地域の会 質問・意見書

日付： 2023年 2月 15日

氏名： 宮崎 孝司

2月1日の地域の会で、安田層と古安田層の不整合地点についての回答をもらいましたが、納得できないので再度お聞きします。

柏崎平野南東部の地質断面図 東京電力ホールディングス(株)

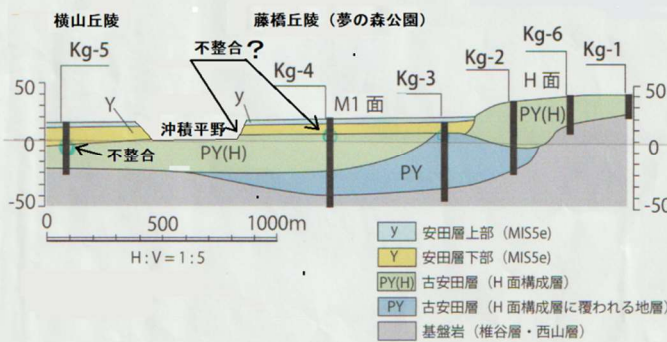
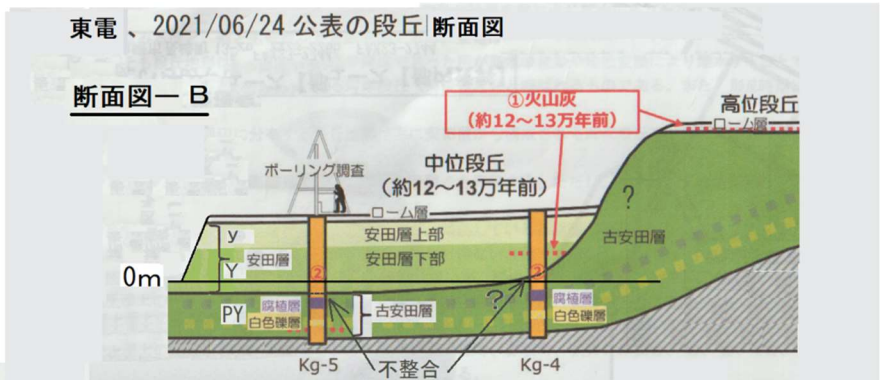
「地質調査結果」をもとにこの平面図も断面図もできたわけです。「上部が安田層、下部が古安田層で構成される」との東電の考えが、「調査結果」で「実証」できるものと思ってお聞きします。横山丘陵の地下に「不整合」があることは、理解しました。ならば、断面図のKg-4(夢の森公園周辺)のボーリングで、「不整合」を立証するコアが得られたわけです。「得られた」と理解してよろしいですか。(質問)

質問1—2 平面図では、「夢の森公園の丘陵」は、濃い緑色 = PYで縁取られ、内側に薄い緑色 = yが塗られています。丘陵の上は安田層上部、下は古安田となっている。しかし、断面図では、上と下の中間に安田層下部が存在すると示されています。平面図を訂正しないのですか。(質問)

質問 1—3 東電の調査で断面図の Kg-4 に「不整合」が確認されたわけですから、丘陵の側面・崖に「不整合」箇所がみられるはずですが。藤橋の北側や東側、夢の森公園の散策道に行っていますが、それらしいものが見えませんでした。これまでの回答は、「総合して」とか「考えて」とはぐらかされていますが、ボーリング Kg-4 の位置を教えてください。しっかり見てきます。

ボーリング Kg-4 の位置はどこですか。(質問)
